PA 7805/2021

Trata o presente de parecer técnico referente ao pedido de Intervenção no Bem Tombado, conhecido popularmente como, “Mansão Tognato”, sito à Avenida Dom Pedro II, nº 1313, Bairro Jardim – Classificação Fiscal 01.142.014. Processo de tombamento 35.105/2006-2.

Autorização de alteração de acabamentos e serviços, aprovados pelo COMDEPHAAPASA no PA16768/2018, além de restauro e intervenções em alguns elementos.

Imagem condensadora de ar condicionado – Foto – Fls. 101

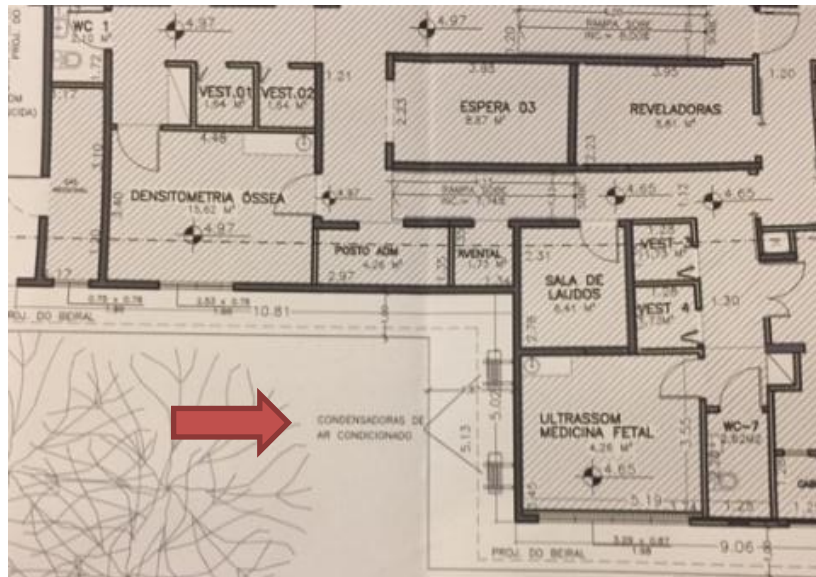
Proposta: “troca e ampliação da plataforma para troca simultânea dos equipamentos, mas que ficarão no mesmo lugar instalado, conforme foto” (fls. 101 do PA 7805/2021)

Parecer técnico: não vemos óbice, pois não haverá mudança de local.

Imagem 02 – Perímetro pontilhado dos beirais a serem reparados e suas respectivas numerações de identificação.

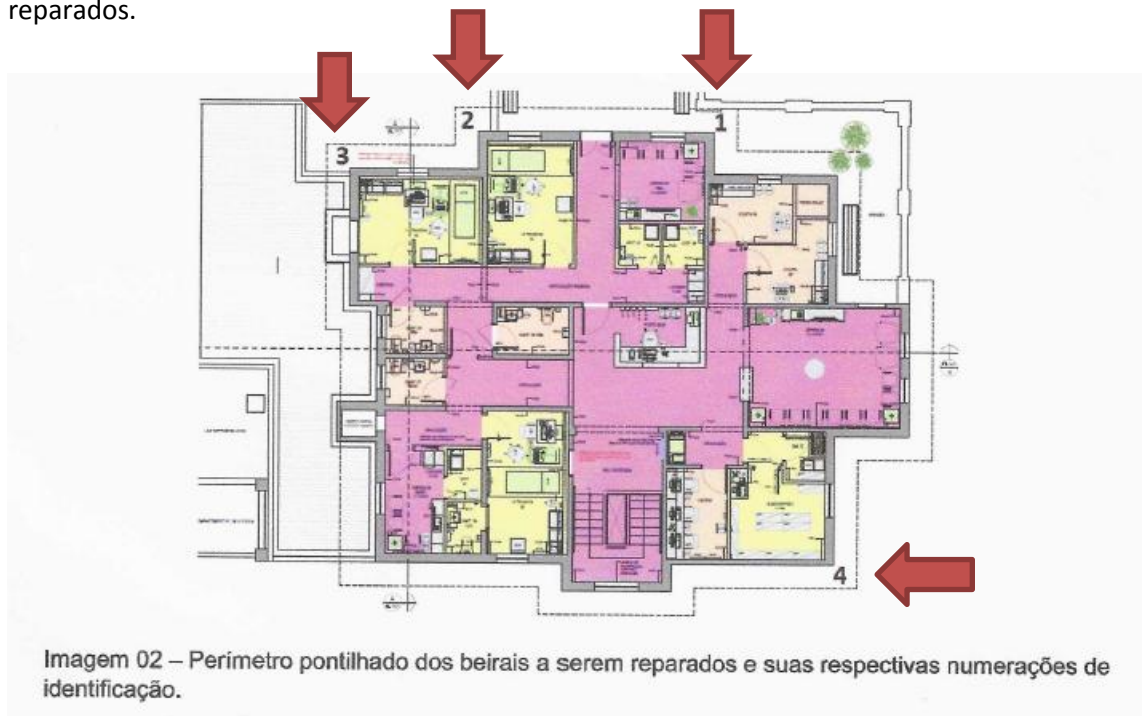
Nos beirais propõem realizar a manutenção das partes com trincas e rachaduras, ocasionadas pelas infiltrações. Serão retiradas as partes trincadas, e refeita a recomposição com placa cimentícia, recebendo posteriormente pintura.

Propõem substituir as ripas do telhado de 1,5 cm de espessura pelas de 2,5 cm de espessura, pois estas proporcionam melhor encaixe entre as telhas, além de segurança e durabilidade. Todas as telhas serão ser lavadas e as quebradas serão substituídas por outras similares, mantendo o padrão original. Peças de águas furtadas oxidadas também serão trocadas por similares. Foram identificadas ainda massas de cumeeiras trincadas e calhas danificadas, e estes elementos serão substituídos mantendo-se o aspecto do projeto original.

Parecer técnico: não vemos óbice.

Foto – Fls. 180 – PA 16768/2018

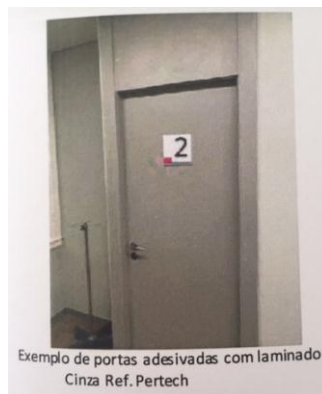
- 4) Troca de portas existentes em fórmica por portas com bandeira revestidas com laminados autoadesivos cinza ref.: Pertech, nos seguintes ambientes: Espera 05 e 06 (fls. 97); WC's 06, 07, 08 (fls. 97 e 161); Circulação; Coletas: (fls. 168); Hall em frente a escada (fls. 170); Ultrassom (fls. 172); Sala de Laudos (pág. 178); E detalhes em planta de fls. 182.

Parecer técnico: não vemos óbice, pois tanto a fórmica, quanto o laminado autoadesivo são acabamentos utilizados em áreas hospitalares.

Imagem em fls. 102 do PA 7805/2021

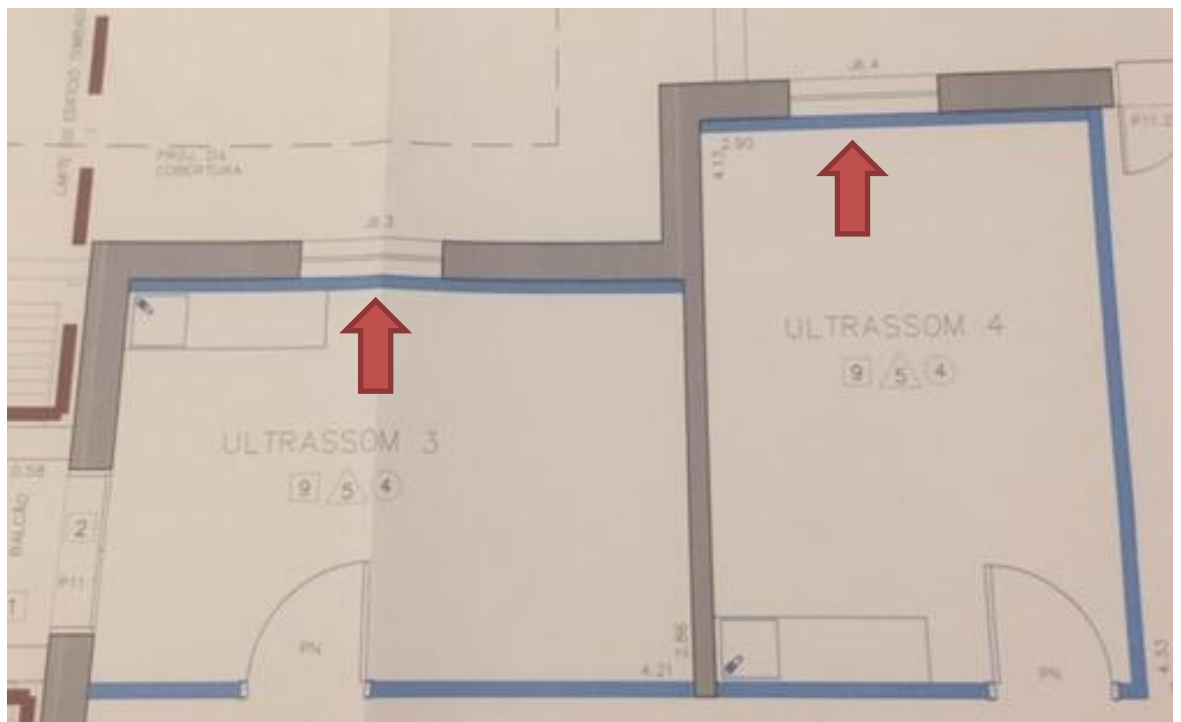
9) Troca do alarme de incêndio (Fls. 102)

Parecer Técnico: não vemos óbice, por se tratar de equipamento de segurança que necessita atualização. Observação não foi apresentado o modelo proposto.

Fechamento das janelas do Ultrassom 3 e 4 (Pav. Sup.) com Drywall - Foto – Planta PE 01 – fls. 188

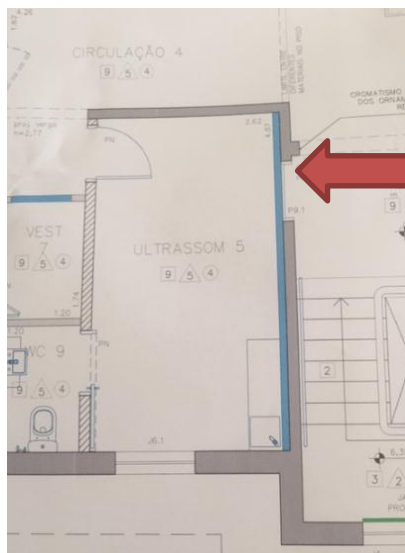
- 10) Instalação de parede em Drywall nas Salas de Ultrassom 3 e 4, junto as paredes originais que possuem janelas e, instalação de parede em Drywall junto a parede original onde há uma porta, na Sala de Ultrassom 5. Informações em fls. 86 e em planta de fls. 188.

Parecer Técnico: **vemos óbice**, pois a colocação de uma barreira fixa, como o Drywall, impede a manutenção de uma das faces das janelas e portas. Instalar elementos fixos, que impeçam o acesso de forma integral a elementos tombados, e à execução de fiscalização e manutenções periódicas e permanentes, pode contribuir, ao longo do tempo, com a degradação de tais elementos. Sugerimos que o interessado apresente alternativa de fechamento móvel para as Salas de Ultrassom 3, 4 e 5 que atenda as necessidades do local de exame e não impeça o acesso integral à manutenção dos elementos tombados.

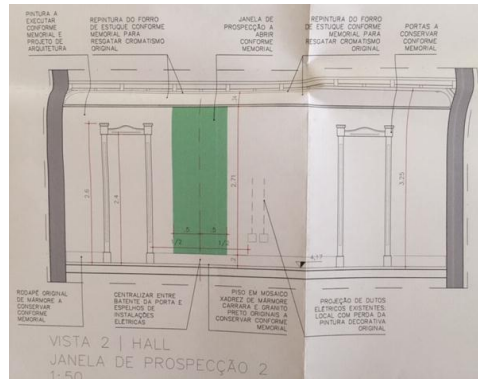
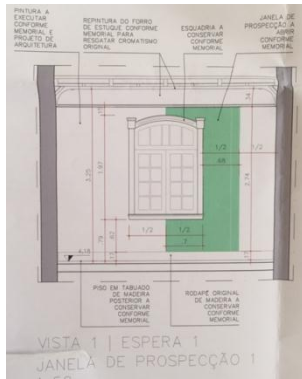
- 7) Paredes. Propõem dois tipos de serviço, a saber:

- a) Repintura com tinta acrílica (procedimentos propostos em fls. 108 a 111).

Parecer Técnico: não vemos óbice.

V.1 -Espera 1 – Pos. Jan. Prospecção (verde) fls.188

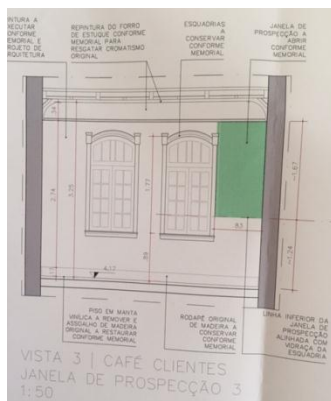
- b) Aberturas de “janelas” de prospecção para visualização da pintura decorativa original. Procedimentos propostos em fls. 108, e exemplo de serviço similar executado em outro local, em fls. 118 a 124. A proposta poderá ser visualizada também em planta de fls. 188.

Propõem executar tais serviços em pequenas áreas da parede, conforme fotos abaixo (destacado em cor verde), dos seguintes ambientes do pavimento térreo:

**Parecer Técnico:** não vemos óbice. Consideramos importante o serviço proposto, pois possibilitará ao usuário obter, mesmo que parcialmente, maior conhecimento sobre as paredes desse bem tombado.
